ALERT Service Bulletin

Nummer / No. FK14 # 01-2023

Muster/model: FK 14 B2
Baureihe/ type: alle Seriennummern ab #014-132 / all serial numbers since #014-132
Betreff/subject: Überprüfung der Getriebe der Landeklappen / inspection of flap drive gears
gültig ab/valid from: sofort, vor nächstem Flug / immediatly, before next flight
gültig für/valid for: Produktion/manufacturing + Wartung/maintenance

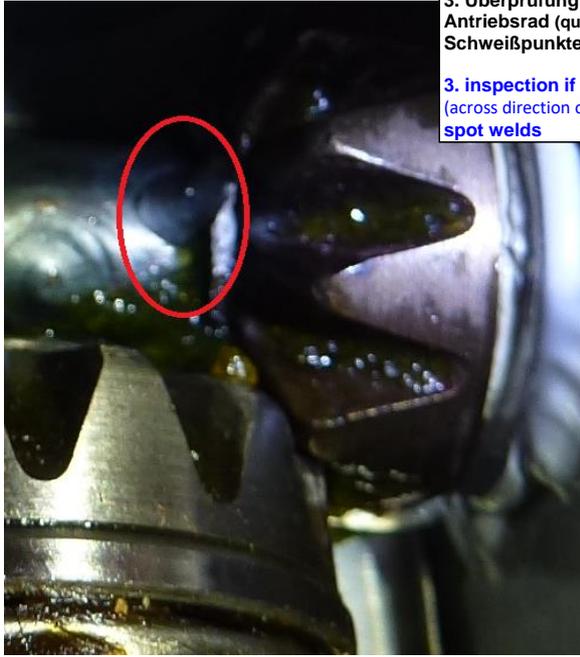
Beschreibung/description: Mögliches Versagen der Antriebe für Landeklappe / possible failure of flap drive system

On an FK14, an asymmetrical extension of the flaps was discovered during a ground inspection.
An immediate check according to the following procedure must be carried out before the next flight.

3. Überprüfung ob das innere Antriebsrad (quer zur Flugrichtung) mit Schweißpunkten gesichert ist

3. inspection if the inner gear wheel (across direction of flight) is secured by spot welds

Sofern sich keine Schweißpunkte am Getrieberad befinden müssen die Klappen-Getriebe demontiert werden und es müssen 4 Schweißpunkte gesetzt werden.

If there are no welding points on the gear wheel, the flap gears must be removed from the wings and 4 welding points must be set

Die Schweißarbeiten sind von einem autorisierten Flugzeugschweißer vorzunehmen

The welding work must be carried out by an authorized aircraft welder

Nach dem Bearbeiten ist eine ausreichende Fett-Füllung einzubringen.

After processing, a sufficient filling of grease must be added.
